松下电器产业株式会社
汽车电子和机电系统公司
机构控制部品事业部
马达经营单位

工业用无刷电机 MINAS-BL GV 系列 以及 GP 系列用选配件 电机延长电缆的附属品“绝缘盖”规格变更通知

1. 对象机型：工业用无刷电机 MINAS-BL GV 系列，GP 系列用 电机延长电缆

3-2) 附属品

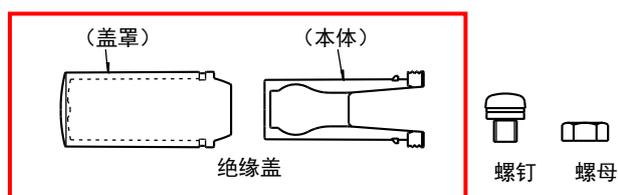
2. 变更理由：因目前附属的“绝缘盖”停产。
对特性、性能、对环境负荷物质的影响并未由于本次没变更而发生变更。
3. 变更内容：■电机延长电缆上附属的“绝缘盖”（接地绝缘用）
■“绝缘盖”的装配步骤

- 绝缘盖（接地绝缘用）
材质：聚丙烯（白）
- M4×6 带有弹簧垫圈的盘头小螺钉
材质：不锈钢材料
- M4 六角螺母
材质：不锈钢材料

变更零部件

●绝缘盖的装配步骤

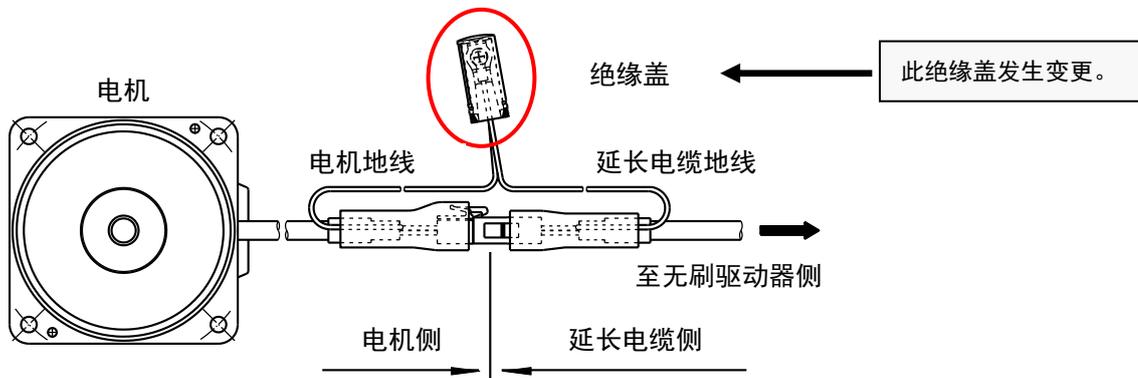
3-3) 伴随绝缘盖的变更，装配的步骤也发生变更。

电机的地线与延长电缆的地线的连接，请使用附属的 M4 螺钉和绝缘盖。

由于绝缘盖的变更，装配步骤发生变更。

现状	变更后
<p>① 用附属的螺钉来连接电机地线与延长电缆地线。</p> <p>② 按照如下步骤装配绝缘盖。</p> <p>I. 穿过套筒。 II. 嵌入本体。 III. 压入盖罩直至听到咔嚓声。</p>	<p>① 用附属的螺钉来连接电机地线与延长电缆地线。</p> <p>② 按照如下步骤装配绝缘盖。</p> <p>I. 嵌入本体。 II. 插入盖罩。 III. 压入盖罩直至听到咔嚓声。</p>

※绝缘盖装配后的外形尺寸没有变更。
